**Gmina Turośń Kościelna**  
**ul. Białostocka 5**  
**18-106 Turośń Kościelna**

BZP.271.14.2022

### **Odpowiedź na pytania nr 2**

*Dotyczy: Przebudowa drogi gminnej w miejscowości Baciuty Kolonia.*

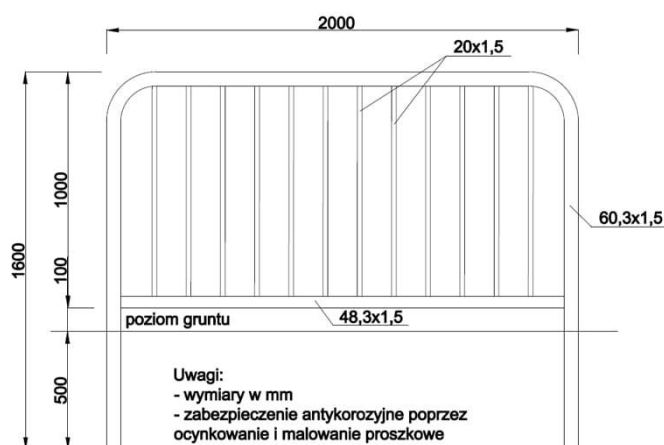
13. SST D-05.03.05a podaje do wykonania na warstwę ścieralną AC8S, natomiast przedmiar i OT nie precyzują uziarnienia (D) dla mieszanki do warstwy ścieralnej. Czy zamawiający dopuści do wykonania warstwy ścieralnej AC11S KR1-2, która przewidziana jest dla gr. 3-5 cm, a posiada bardziej korzystny szkielet kruszywowy niż AC8S?

Odp. Zamawiający dopuszcza wykonanie warstwy ścieralnej z mieszanki AC11S.
